玄海原子力発電所 3号炉及び4号炉

標準応答スペクトルを考慮した地震動評価における
模擬地震波の作成及び基準地震動の策定について

2023年6月16日
九州電力株式会社

■ 亂数位相を用いた模擬地震波の作成結果（水平方向）

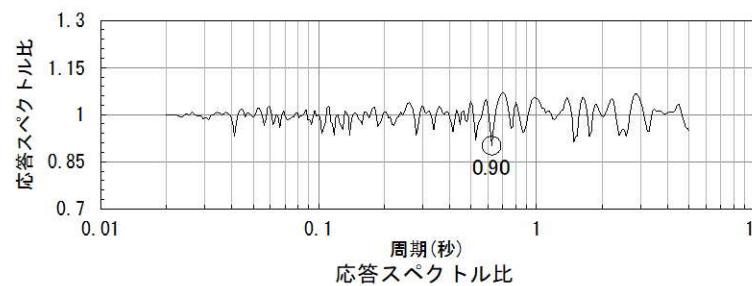
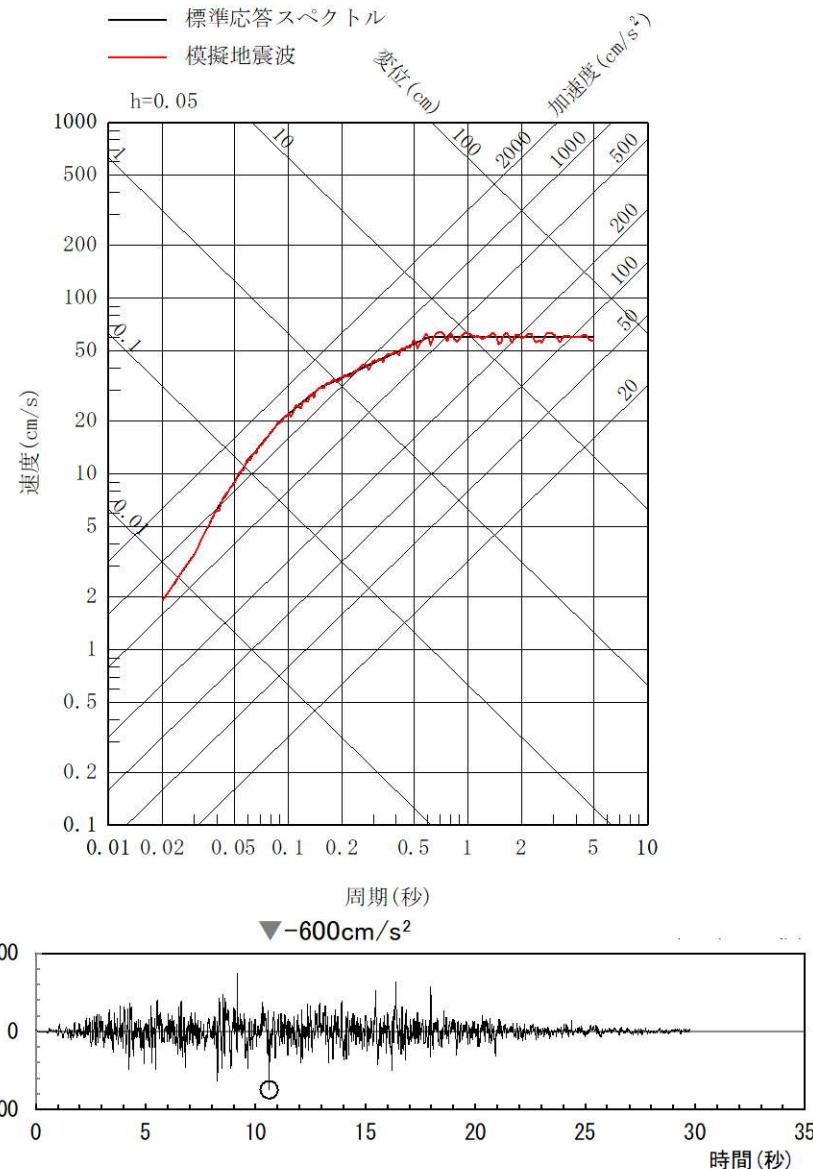
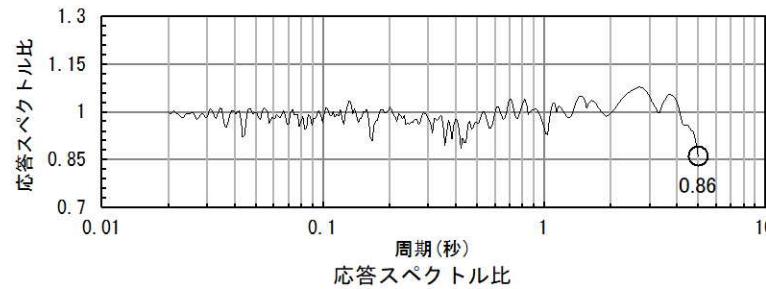
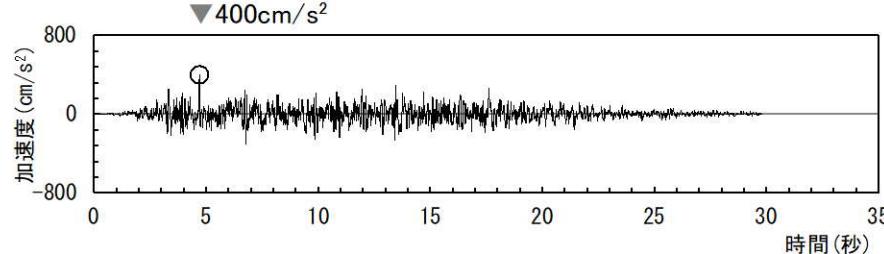
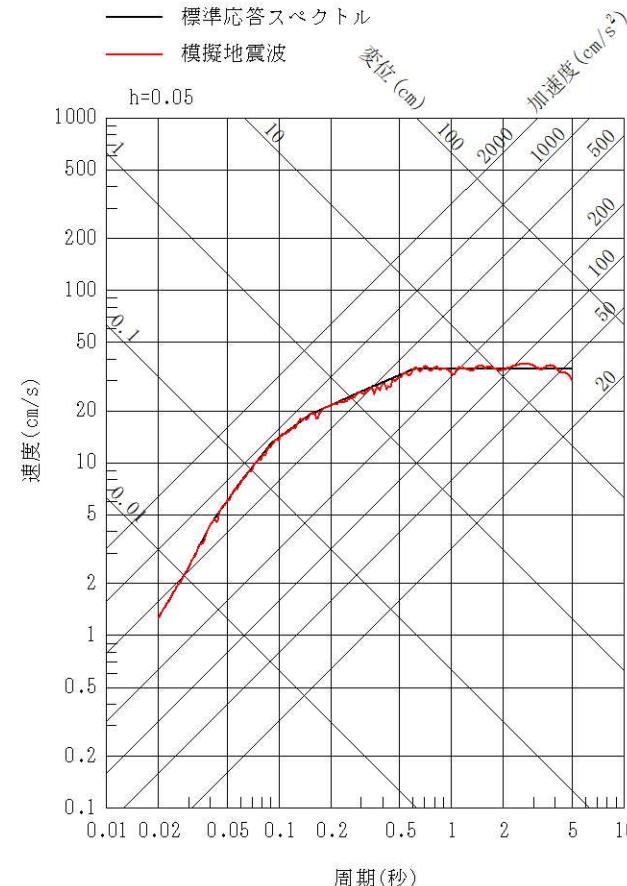
- ・ 第1097回審査会合において、乱数位相を用いた模擬地震波の作成については、Noda et al. (2002)による方法を採用することとし、継続時間が長めに設定されるよう保守的にM7.0として設定することを説明。 (11頁)
- ・ 今回、乱数位相を用いた模擬地震波の作成結果を説明。 (12~13頁)

- 乱数位相を用いた模擬地震波の作成結果（水平方向）を以下に示す。
- 模擬地震波の標準応答スペクトルへの適合度が日本電気協会(2015)に記載された判定基準を満足することを確認した。

作成結果
①応答スペクトル比R(T)	0.90≥0.85
②SI比	1.00≥1.00

■ 解放基盤表面の地震波の比較：①時刻歴波形

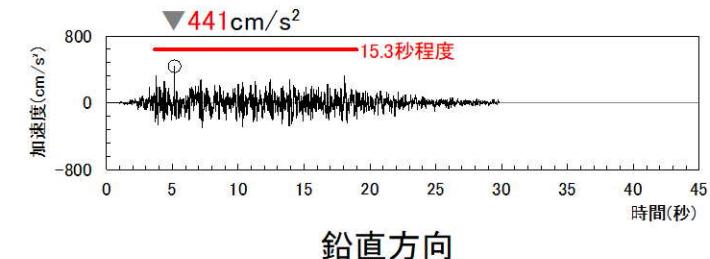
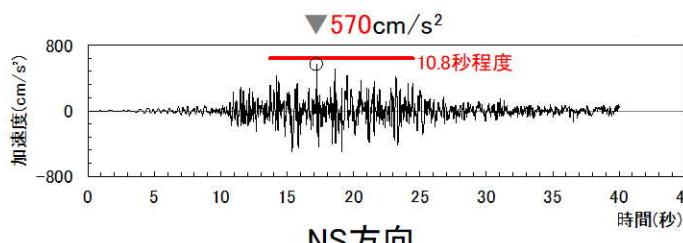
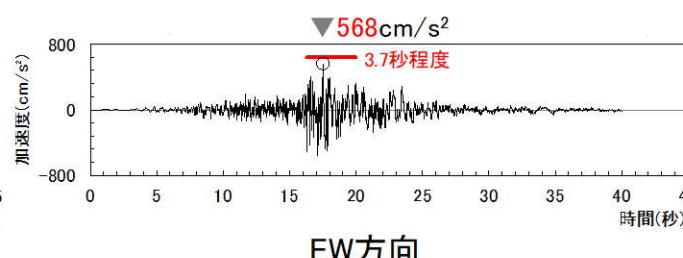
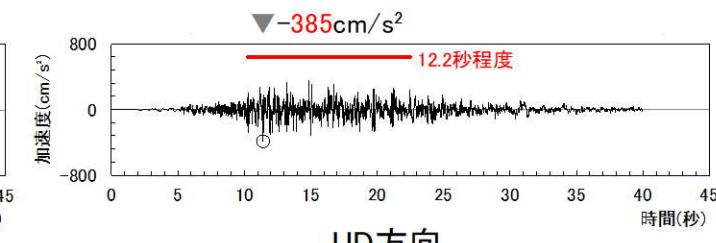
- ・ 第1097回審査会合において、乱数位相を用いた模擬地震波及び観測位相を用いた模擬地震波について、解放基盤表面の地震波を作成し、時刻歴波形及び応答スペクトルについて比較・検討した上で、標準応答スペクトルを考慮した地震動評価に用いる模擬地震波を設定することを説明。 (21頁)
- ・ 今回、2つの解放基盤表面の地震波について、時刻歴波形及び応答スペクトルについて比較・検討した結果、標準応答スペクトルを考慮した地震動評価には、乱数位相を用いた模擬地震波を用いることを説明。 (22~26頁)

- 乱数位相を用いた模擬地震波及び観測位相を用いた模擬地震波による解放基盤表面の地震波を以下に示す。なお、赤線は、強震部の継続時間を示す。
- 最大加速度の大きさは、水平方向、鉛直方向ともに乱数位相を用いた模擬地震波による解放基盤表面の地震波の方が大きいことを確認。
- 強震部の継続時間についても同様に、水平方向、鉛直方向ともに乱数位相を用いた模擬地震波による解放基盤表面の地震波の方が長いことを確認。
